**מענה להתנגדויות לתכנית תמ"א 6/ג/10**

**רצועת קווי חשמל ראשיים מאזור צפון  
השרון לגליל המזרחי ותחמ"ג גליל**

**חלק א' – מענה לנושאים עקרוניים**

אדריכל יוסי פרחי - חוקר

איור 4: מעבר התוואי המופקד בסמוך לנאעורה. מקור: תסקיר השפעה על הסביבה

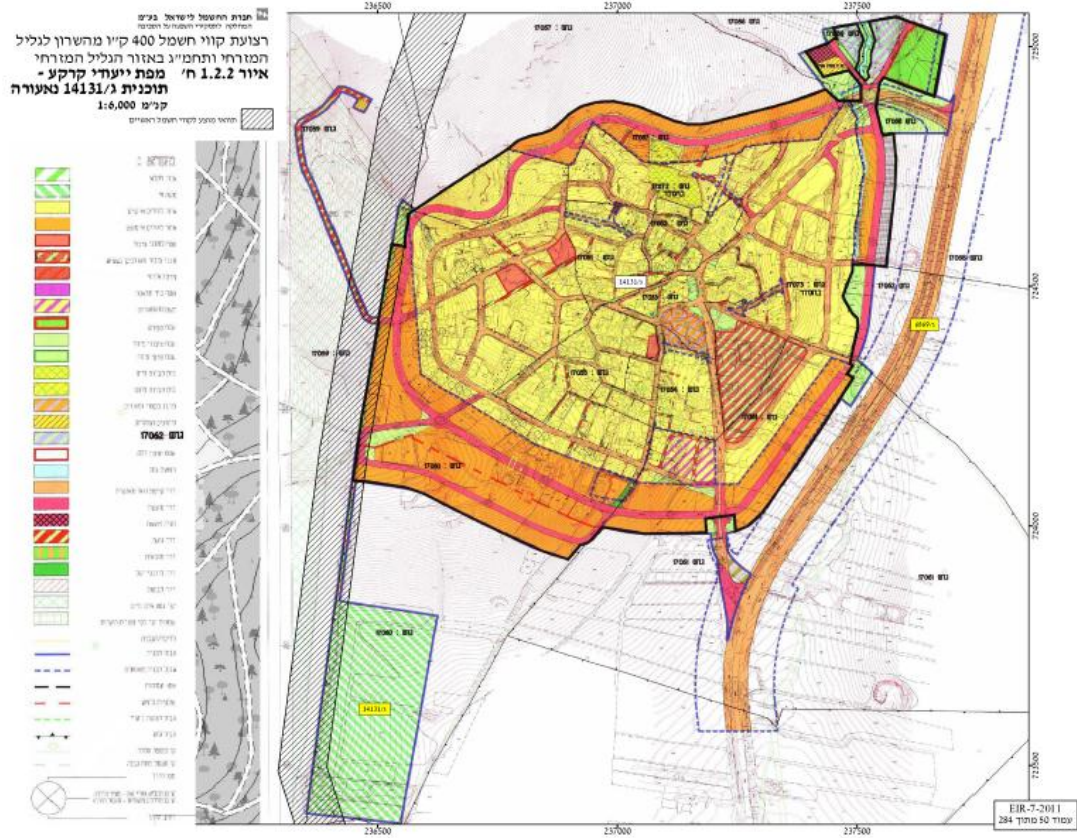
בכל הישובים, מלבד נעורה, גבול מסדרון קו המתח מרוחק עשרות ואף מאות מטרים משטחי המגורים בישוב. מאחר וגבול המסדרון (35 מ' מציר קו המתח העליון) מבטא את הקו בו אין מגבלות על בינוי, נראה כי הקונפליקט המשמעותי ביותר של קרבת הקו למבני מגורים קיימים הוא בישוב נאעורה.

בישוב נאעורה קיימים מבנים מאוכלסים הממוקמים בתחום הרצועה. קיימת חפיפה בין ייעוד הקרקע למגורים לבין רצועת קו המתח. החפיפה היא בתחום קווי הבניין, בין גבול המגרש ובין בנייני המגורים. מבני המגורים עצמם נמצאים מעבר לגבול הרצועה. בתרשים המדידה ניתן לראות כי מבני המגורים נמצאים אף כמה מטרים מעבר לרצועת 20 המטרים מציר הקו. מעבר קו המתח יוצר קונפליקט ישיר בין הקמת הקו בצמוד לקו 161 ק"י הקיים לבין ערכי שדות אלמ"ג למספר בתים הצמודים לקו הקיים.

על פי תסקיר ההשפעה על הסביבה שנערך לתכנית, ערכי צפיפות השטף המגנטי בחזית מבנים אלו צפוי לעמוד על כ-12mG בזרם אופייני וכ-6mG בזרם ממוצע שנתי. למרות העובדה כי עיקר התרומה לשדה המגנטי במבנים אלו מקורה בקו 161 ק"ו הקיים, הקמת קו מתח נוסף בסמוך לבתי מגורים קיימים נראית חריגה ביותר.

**המלצת החוקר היא לקבל את ההשגה. החוקר ממליץ לחייב את העתקת קטע קו 161 ק"ו במסגרת מימוש תכנית זו למרחק 20 מ' ממגרשי המגורים. מומלץ כי שני קווי החשמל ימוקמו במרחקי הבטיחות שיבטיחו עמידה בערכים הנדרשים. הרחקת הקו הקיים ממגרשי המגורים הכרחית ואפשרית.**

איור 5: חתך עקרוני למעבר קו המתח ליד נעורה. מקור: סיכום פגישה במשרד להגנת הסביבה, 2.9.2012.

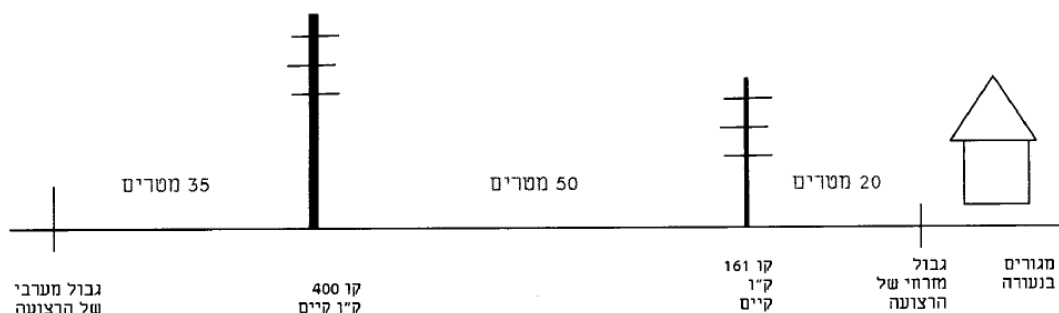
**בחוות הדעת של המשרד להגנת הסביבה לתסקיר מיום 13 בנובמבר 2011 מוצעת העתקת קו המתח הקיים והמוצע מערבה ככל האפשר בתיאום עם מערכת הביטחון.**

בהמשך לדרישה זו התקיים דיון בין נציגי חח"י, המשרד להגנת הסביבה ומערכת הביטחון ביום 25.7.2012. בסיכום הדיון הסכימה מערכת הביטחון להרחקת קו 400 ק"ו מקו 161 ק"ו קיים (50 מ' בין צירי הקווים) ללא העתקת קו 161 ק"ו הקיים. היקף העתקה זו היה מקובל על המשרד להגנת הסביבה.<sup>7</sup>

הממצאים מעידים כי העמידה במרחקי הבטיחות הינה גבולית והושגה רק ביחס לבניינים אך לא ביחס לתחום קו הבניין בחצרות מגרשי המגורים לכוון קו המתח. מדובר במקרה של קונפליקט קיצוני. הובהר כי לחח"י לא תהיה התנגדות להרחקה נוספת של הקו במידה וזו תתאפשר בהסכמה עם מערכת הביטחון ותיאום עם ק"ל. בעת שמיעת גורמי מערכת הביטחון, הוצגו לחוקר שיקולי המערכת ואופן השימוש בשטח. סוכם כי תיבחן העתקה נוספת של הקו מערבה.
